Mémoire en réponse à l'avis de la MRAe Zonage des eaux usées de Saint-Gondran

A carte page suivante est la proposition de zonage d'assainissement des eaux usées (chapitre 2.5 du dossier d'évaluation environnementale)

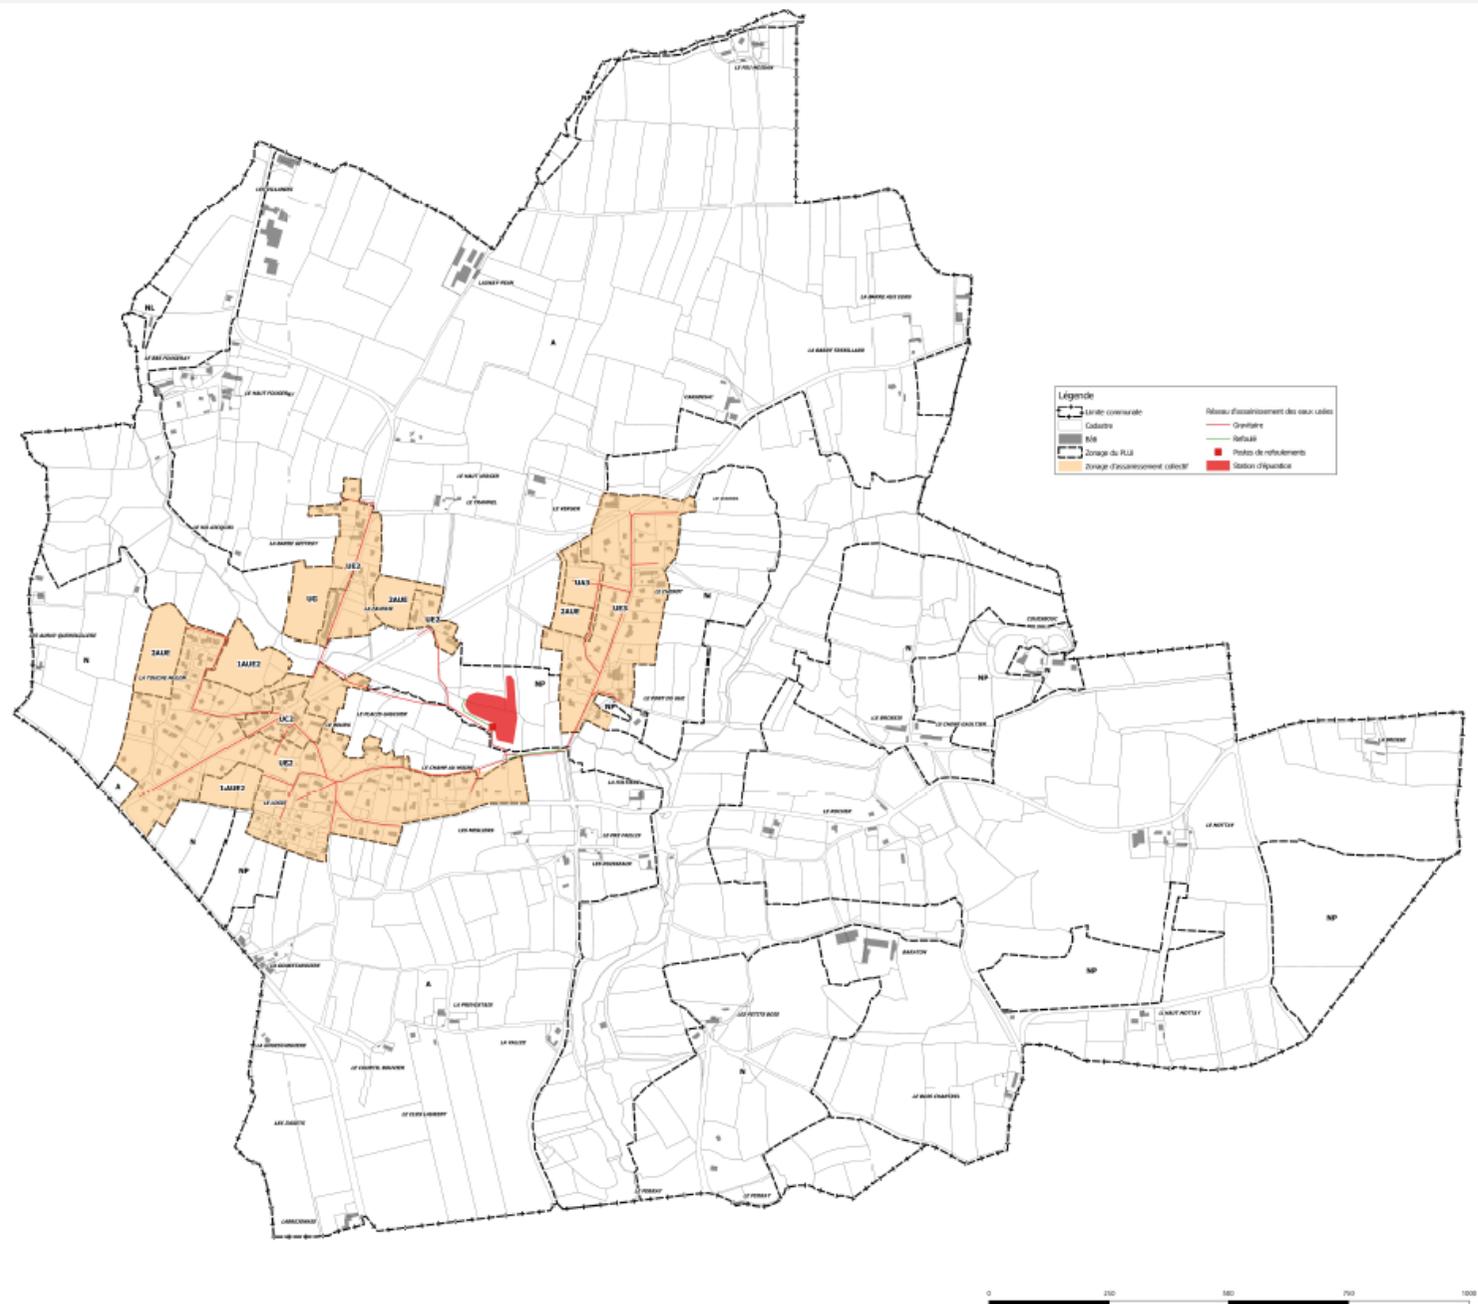
L'Ae recommande d'établir un résumé non technique complètement accessible, décrivant les éléments clés du zonage et de l'ensemble de la démarche d'évaluation, et d'ajouter une carte du zonage.

Le résumé non technique reprend l'ensemble des chapitres de l'évaluation environnementale. En synthèse nous pouvons ajouter :
